Saatja: Teele Matt <teele.matt@bauest.ee>
Saadetud: neljapäev, 20. veebruar 2025 15:49
Adressaat: Pärtel Keskküla
Koopia: Birgit Tohus-Leppik
Teema: Re: Ujuvtoodrite paigaldamise kooskõlastu

Allolevas kirjas soovisin kooskõlastada Miinisadama sissesõidu tähistamiseks ujuvtoodrite asukohti. Kuna selgus, et minu poolt esitatud asukohad ei ole kõige mõistlikuma asukoha peal, siis seetõttu sooviksin muuta ujuvtoodrite aukohti järgmiselt:

BauEst OÜ on alustamas Miinisadama rekonstrueerimistöödega ning esmajärgus alustame 10.02.2025 sadama kai 7 ja 7a esise süvendamisega. Pärast seda võtame ette faarvaatri süvenduse. Projekt näeb ette, et hetkel kasutuses olev sadama sissepääs likvideeritakse ning selle asemele ehitatakse kai (paigaldatakse sulundsein ja täidetakse). Projektijärgse uue sadama sissepääsu tähistamiseks peame enne sadama täieliku valmimiseni kasutama ajutisi meremärke. Selleks, et tagada laevadele turvaline liikumine sadamasse ja sealt välja teostab BauEst OÜ vajaliku faarvaatri sügavuse (-8m) ning märgistab ajutiselt sadama sissepääsu ühe punase ja ühe rohelise vilkuva merepõhja ankurdava ujuvtoodriga. Ehitustööde ajagraafik näeb ette, et lõplikud otsatuled saavad paika

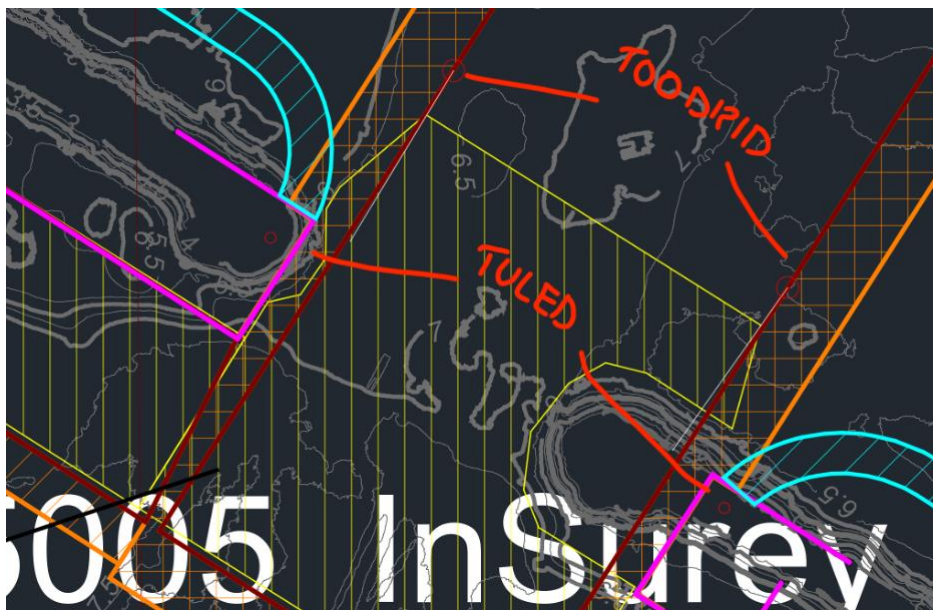
Kas mingit pilt oleks ka võimalik saada, mis näitaks nende toodrite asukohta kavandatava uue läbipääsu suhtes ja kaiotstel asuvate tulede kavandatavaid asukohti koos kaiotstega? Koordinaate praegusele kaardile pannes saadav pilt plaanitavast ei ole eriti informatiivne.

Toodrite koordinaadid:
Tooder 1: X: 6591307.80 Y: 541258.12
Tooder 2: X: 6591275.17 Y: 541308.34

Uute ujuvtoodrite asukohad muudavad kasutamise ja paigaldamise paremaks ja ehitustegevusele ei jääks need ette.
Lisaks tähistame kai otsad samasuguste vilkuvate tulukestega, mis on ujuvtoodritel.

Kai otste tähistamiseks mõeldud tuled paigaldame samal perioodil kui paigaldatakse ujuvtoodeid.

Kai tulede koordinaadid:

X: 6591283.96 Y: 541228.18

X: 6591240.25 Y: 541301.10

Võib juhtuda, et ehitustööde käigus on vaja neid aeg-ajalt nihutada, kuid kinnitame, et seda ei juhtu rohkem kui 1 meetri raadiuses ning ei vaja kaardi korrektuuride teostamist.

Edastan joonise tulede ja toodrite asukoha kohta.
